Příloha změnového listu ZL 05

MÍSTO STAVBY:	Český Krumlov, Latrán č.p. 50, parc. č. 760, 761; 919/1		
OBJEDNATEL:	Město Český Krumlov, náměstí Svornosti 1, 381 01 Český Krumlov		
ZÁSTUPCE INVESTORA:	Českokrumlovský rozvojový fond, spol. s r.o., Masná 131, 381 01 Český Krumlov		
PROJEKTANT: <div style="display: flex; align-items: center; margin-top: 10px;"> <div> PROJEKTOVÝ ATELIER PRO ARCHITEKTURU A POZEMNÍ STAVBY, s.r.o. BĚLEHRADSKÁ 199/70, 120 00, PRAHA 2, IČ : 45308616 TEL.: 224 255 555, 222 516 186 EMAIL: ATELIERTS@ATELIERTS.CZ </div> </div>			
ODPOV.PROJEKTANT:	Ing.arch. Tomáš ŠANTAVÝ		
HLAVNÍ INŽENÝR PROJEKTU:	ZPRACOVATEL ČÁSTI:	VYPRACOVAL:	KONTROLOVAL:
Ing.arch. Tomáš ŠANTAVÝ	Ing. Pavel ČERNÝ Ing.arch. Jan AUERBACH	Ing.arch. David URBÁNEK	Ing.arch. Tomáš ŠANTAVÝ
Č.ZAK.: 3489 012 11 01	Oprava a rekonstrukce areálu klášterů v Českém Krumlově M1 - BÝVALÝ VELKÝ KONVENT KLÁŠTERA MINORITŮ Dodatek - M2.01 Nový vstup do sklepních prostor		Č.PARÉ:

Dodatek – M2.01

Nový vstup do sklepních prostor

NOVÝ VSTUP
DO 1. PP

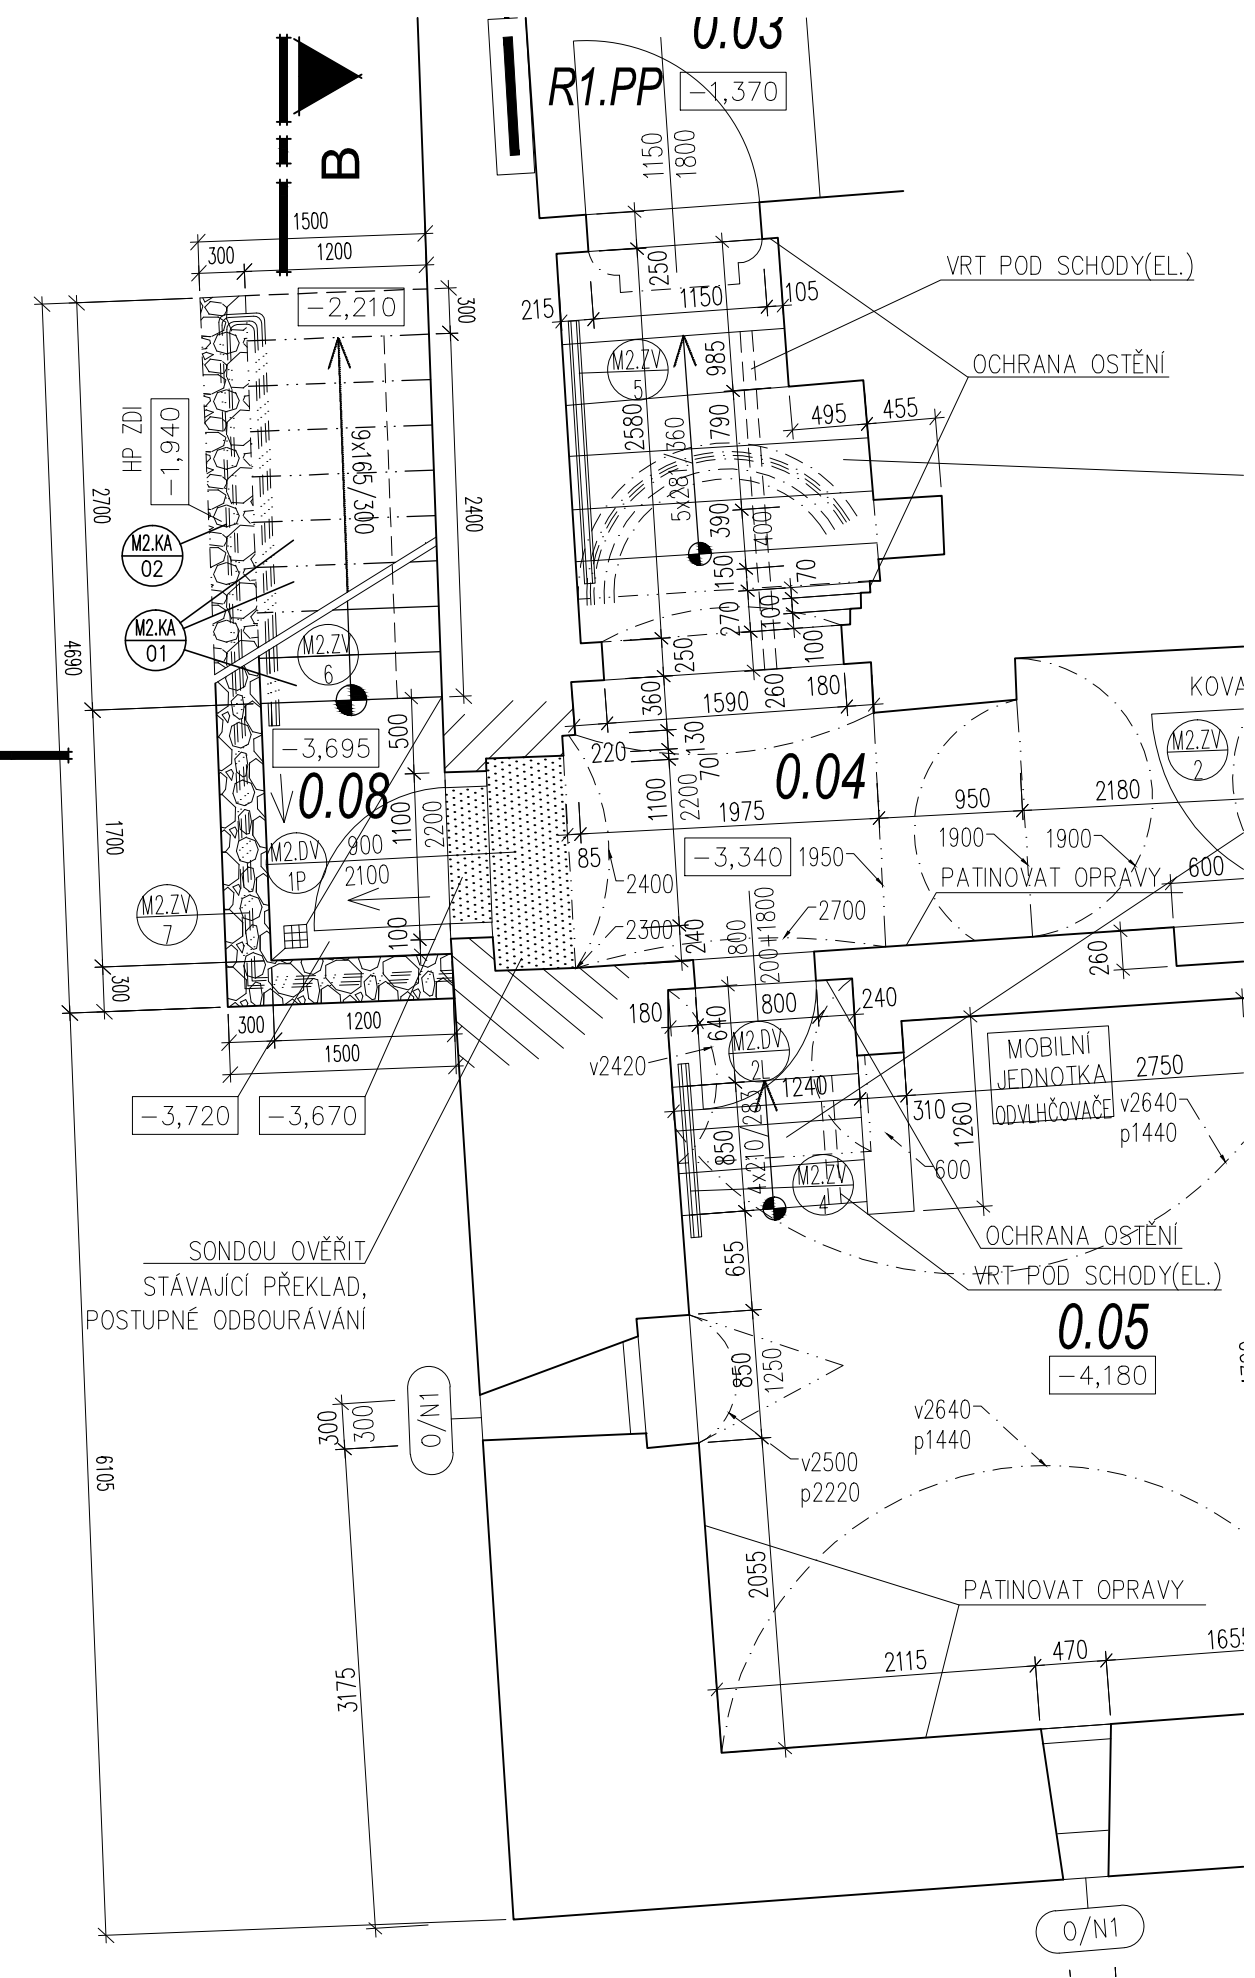
Při provádění výkopu pro založení schodiště pro nový vstup do sklepních prostor bylo zjištěno, že původní zazděný otvor je o 400mm níže než bylo předpokládáno.

Pro vyrovnání tohoto výškového rozdílu budou přidány 2 schodišťové stupně.
